改善箇所説明図

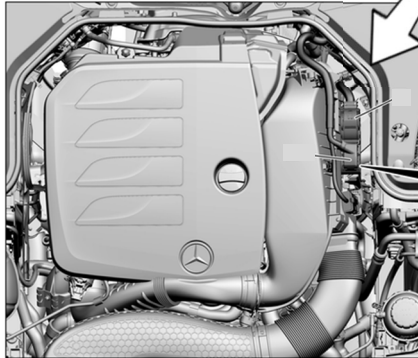
不具合発生箇所

エンジンコントロールユニット

エンジンコントロールユニットにおいて、制御プログラムが不適切なため、アイドル時に負荷による回転変動が発生した際にシステムが失火と誤検知し、シリンダの燃焼を休止させてエンジン警告灯(MIL)を点灯させ、排出ガスが基準値を超えるおそれがある。また、最悪の場合、アイドル中にエンストするおそれがある。

全車両、エンジンコントロールユニットの制御プログラムを対策された制御プログラムに書き換える。
